Bulletin 3-2008

DMV – ROTAX MAX Challenge 2008

zu Art.Nr. 9.4 der RMC Technical Regulations, Version 10.01.08:

Technical Specification (outside the engine seal) for ROTAX kart engine 125 MAX DD2 (24 kW)

Ignition system § 10.5

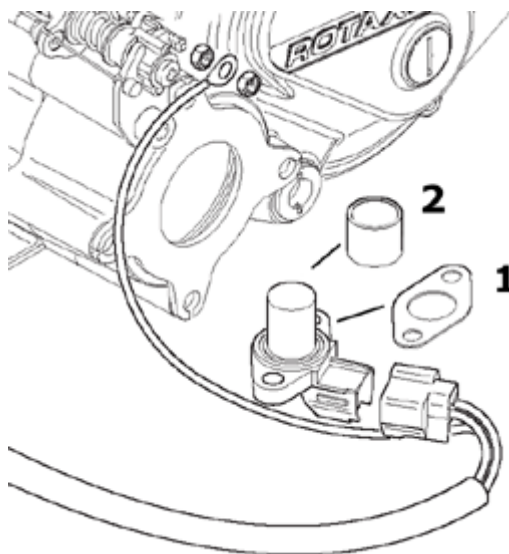
The pick up must be marked with the numbers 029600-0710, followed by a variable production code in the 2nd line.

Das Hinzufügen einer oder mehrerer Dichtungen (1) mit der Original-ROTAX Teile-Nr. 431500 und/oder einer Zwischenhülse (2) ist erlaubt. Die Hülse muss aus einem hitzbeständigen Material (z.B. Teflon) bestehen und so dimensioniert sein, dass sie exakt zwischen Gehäusebohrung und Geber passt.

HINT: In case of doubt an easy check is to place a steel ball (3-5 mm in diameter) on the pickup (engine side), the steel ball must stay in the center of the pickup surface.
